PYTANIA DO PROCESU PRZETARGOWEGO			ODPOWIEDZI INWESTORA
Nr	Data pytania	Pytanie	Odpowiedź
1	28.02.2022	Prosimy o zmianę w zapisach Oświadczenia o Poufności następującego uzupełnienia w par. 2 ust. 1: „Odbiorca zobowiązuje się utrzymywać Informacje Poufne w poufności oraz nie ujawniać ich nikomu poza osobami fizycznymi, które są partnerami, członkami kadry kierowniczej, dyrektorami, pracownikami lub współpracownikami Odbiorcy, a także doradcom, podwykonawcom, dostawcom Odbiorcy w zakresie, w jakim ujawnienie im Informacji Poufnych jest niezbędne z punktu widzenia Przedsięwzięcia, przygotowania oferty na realizację Przedsięwzięcia.”	Zamawiający wyraża zgodę na wprowadzenie zmiany w zakresie par. 2 ust. 1.
2	28.02.2022	Prosimy o zmniejszenie kary pieniężnej w par. 7 ust. 1 Oświadczenia o zachowaniu poufności z 100.000 zł na 50.000 zł.	Zamawiający nie wyraża zgody na zmniejszenie kary pieniężnej.

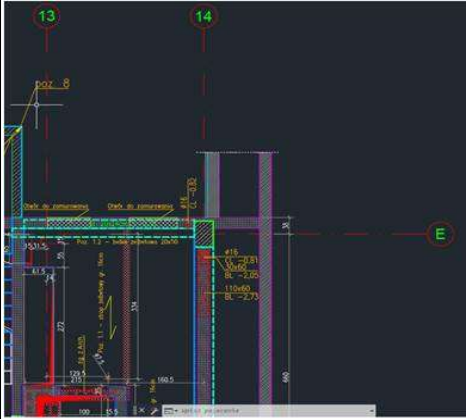
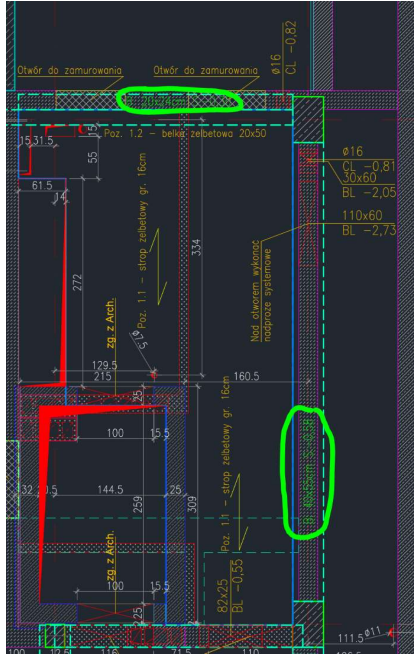
119	15.04.2022	<p>Proszę o rozróżnienie belek do wykonania, do pozostawienia, do rozbiórki – w projekcie wszystkie belki zaznaczone są tą samą linią i na tej samej warstwie.</p> 	<p>Belki które wymagają wykonania opisane są numerem pozycji oraz rozrysowane są w detalach. Belki już istniejące opisane są w poniższy sposób, zgodnie z inwentaryzacją budynku:</p> 
-----	------------	--	--

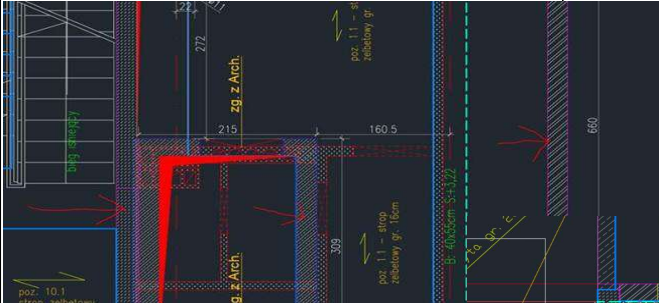
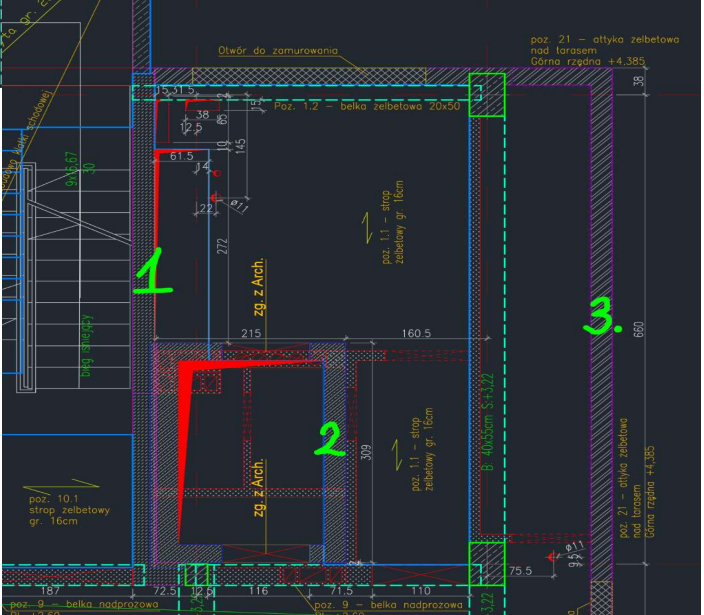
120	15.04.2022	<p>Proszę o określenie szrafów dla ścian wskazanych poniżej na rysunku – czy te ściany są do wybudowania czy są istniejące? Nie znajdujemy w legendzie ścian o takim szrafie i obrysie.</p> 	<p>Ściany zgodnie z opisem poniżej:</p> <ol style="list-style-type: none"> 1. Ściana istniejąca 2. Nowa ściana żelbetowa szachtu windowego, wykonana zgodnie z detalem 1. 3. Ściana istniejąca 
-----	------------	---	--

Detal 278

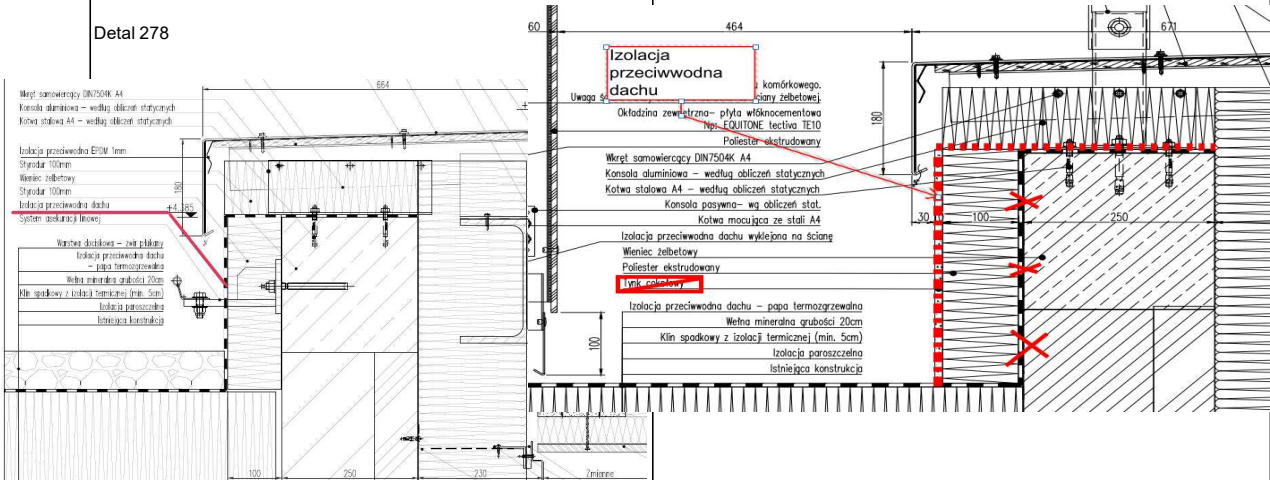
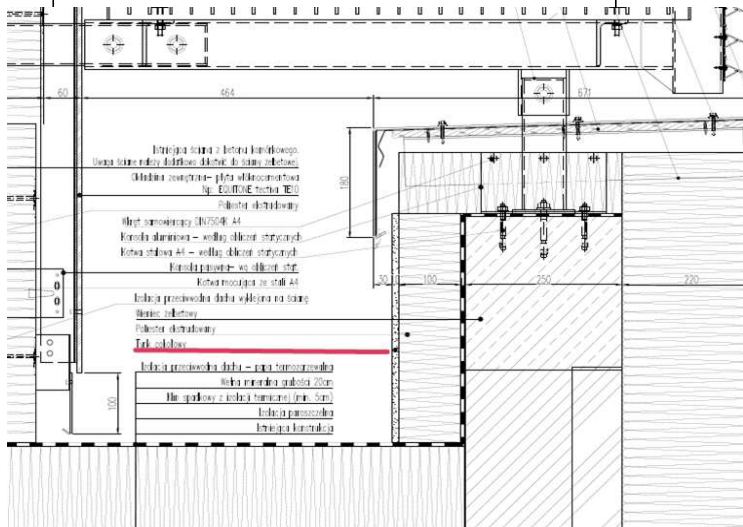
Proszę o ujednoczenie wykończenia attyki na 1 piętrze: wg detalu nr 278 od wewnątrz na attykę ma być wywinięta izolacja, natomiast wg detalu nr 277 attyka ma być wykończona tynkiem cokolowym. Jest to ta sama, ciągła attyka, tyle że z innych stron budynku. Jeżeli ma być tynk cokolowy to proszę określić który rodzaj.

Proszę o przyjęcie wszędzie w tym miejscu wywinięcia izolacji (bez tynku cokolowego) zgodnie z rysunkiem poniżej

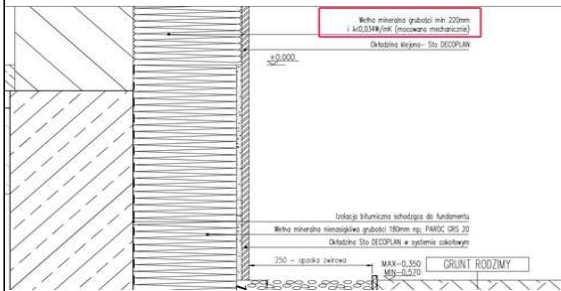
Proszę o doprecyzowanie czy na attyce przy tarasie na 1 piętrze ma być wykonany tynk cokolowy czy wywinicie izolacji? Na widoku elewacji południowej został zaznaczony tynk cokolowy, natomiast z detalu 279 i z przekroju wynika, że ma być wykonane wywinicie izolacji.

Proszę o przyjęcie wszędzie w tym miejscu wywinicia izolacji (bez tynku cokolowego).

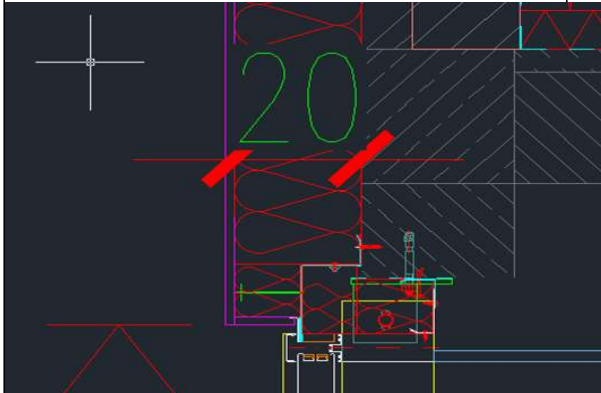
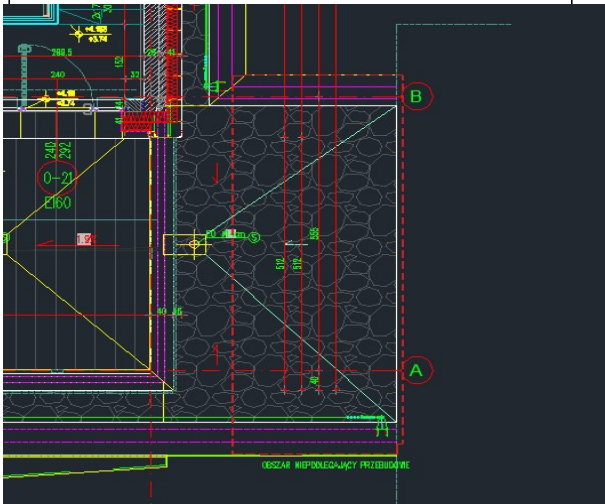
Na widokach elewacji czy rzutach oznaczono obszar niepodlegający przebudowie, natomiast na tych samych rysunkach wrysowano nową elewację i widok nowoprojektowanych warstw dachowych. Proszę o informację czy wykonanie ww. elementów ma zostać uwzględnione w ofercie? Czy może obszar ten należy całkowicie pominąć?

Należy uwzględnić w wycenie nową elewację i nowoprojektowane warstwy dachowe na części jednokondygnacyjnej budynku (pomimo opisu : oznaczony obszar jako niepodlegający przebudowie)

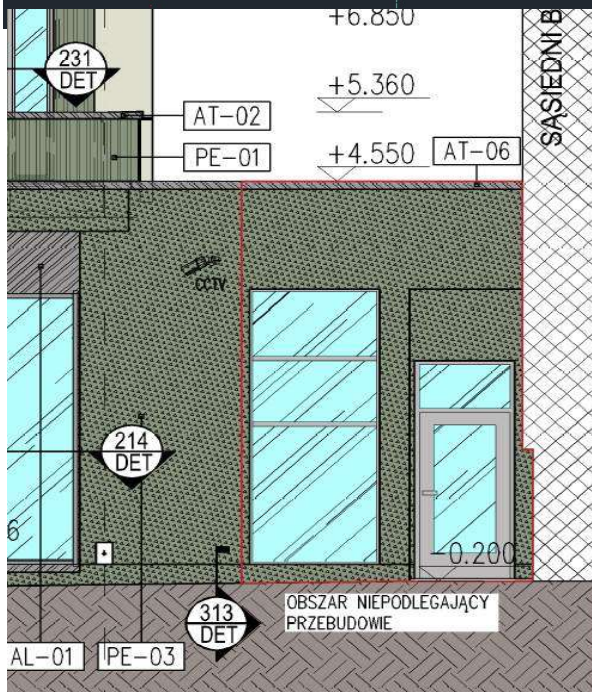
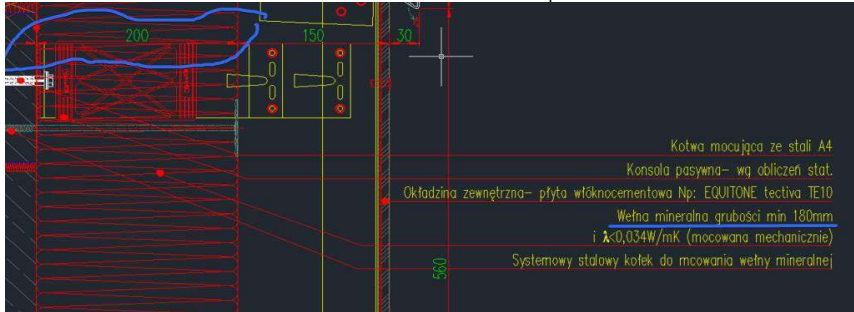
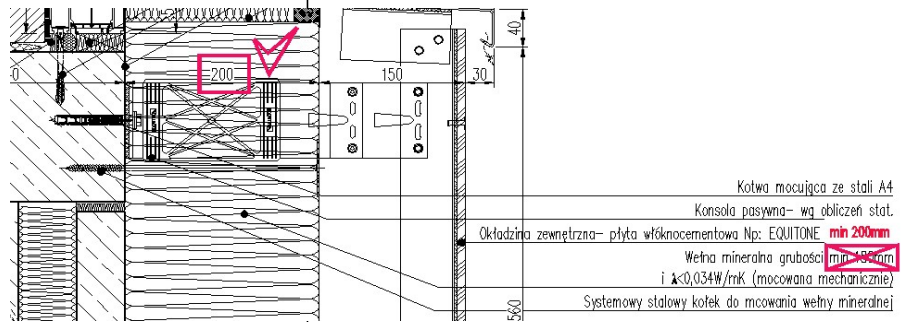
Proszę o informację co jest nadrzędne na rysunku detalu: opis czy wymiar? Zdarza się też czasem, że na rzucie czy przekroju architektonicznym wymiar jest jeszcze inny niż opis i wymiar na detalu. Dla poniższego przykładu w udostępnionym przedmiarze przyjęto min. Grubość 20 cm.

Na rysunku detalu nadrzędny jest wymiar z uwagi na prawidłowo wysowane gabaryty elementów

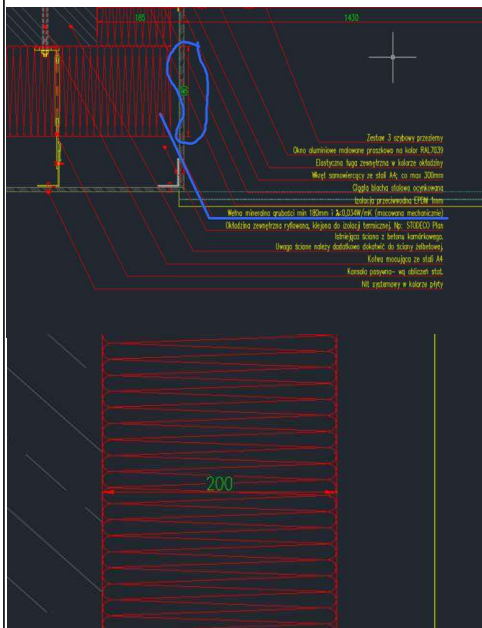
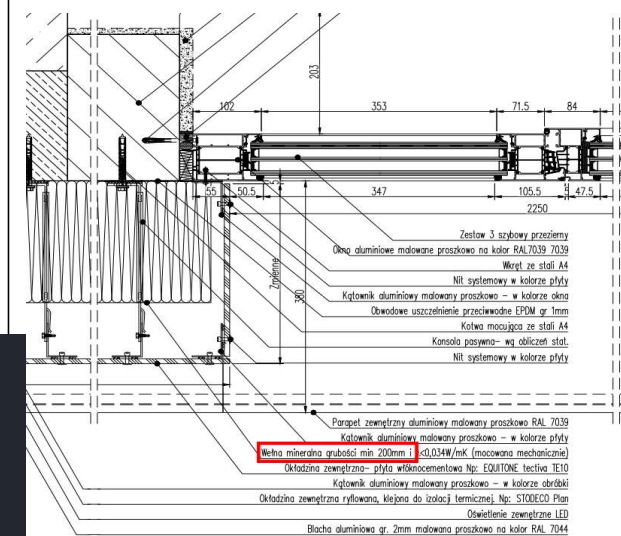
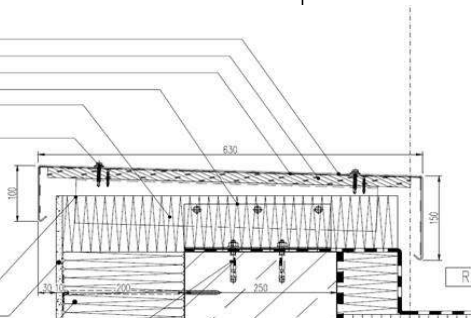
Proszę o informację jaką przyjąć grubość izolacji dla elewacji wschodniej PE-02, ponieważ wg. detalu 223 i rzutów wynosi 18 cm, natomiast wg detalu 266 oraz 277 wynosi 20 cm.

Detal 223 jest detalem okna korytarzowego elewacji północnej. Dla elewacji wschodniej obowiązuje detal 221 Należy przyjąć 20cm wełny mineralnej zgodnie z nim
